唐津沢産廃処分場の洪水災害の 危険性を訴える

(県は、本年3月15日、産廃処分場の基本設計、および般入道路の予備設計を終了した旨を示した。この産廃処分場計画は、防災調整池の技術基準に違反しており、洪水災害の危険性を避けるため、本計画を速やかに中止するよう訴えます)

2023年6月25日

県産廃処分場費用差止請求訴訟 原告団

図 40 廃棄物埋立・積上げ後の廃棄物槽崩壊の危険性の検討用図面

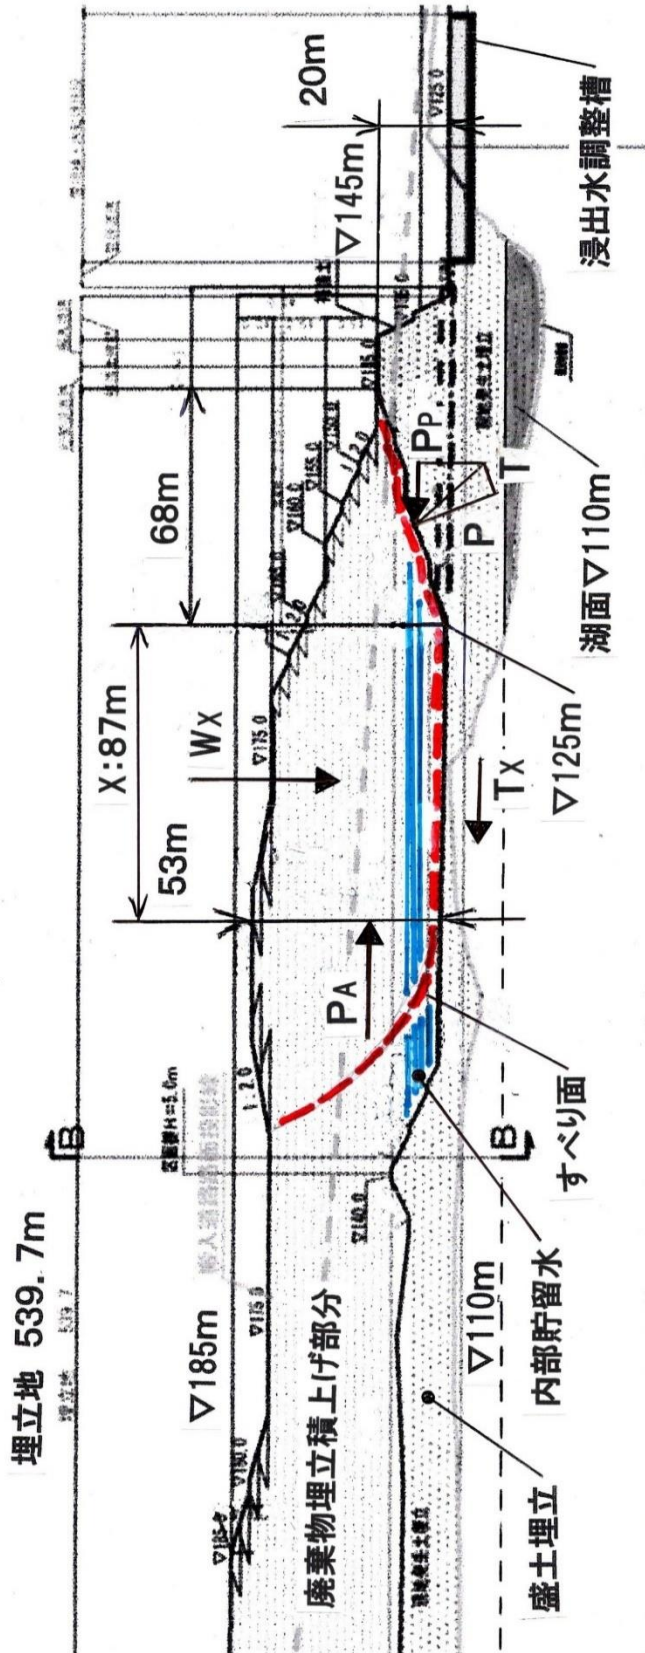
そこで、図 40 には、廃棄物埋立積上げ後の廃棄物層崩壊の危険性を検討するための説明図を示す。これは、図 39 に示した廃棄物貯蓄槽の縦断面図のうち、貯蓄槽の前半部を示している。まさしく、近年に発生した熱海の土砂崩れ災害が

専門の文献には（参考資料 13）、図 40 のように、底面部にある程度の勾配がある場合、廃棄物が遮水シート上をすべり出す恐れがあることを指摘し、比較的计算が容易な方法として、「変形ウエッジ法の計算モデル」を紹介している。
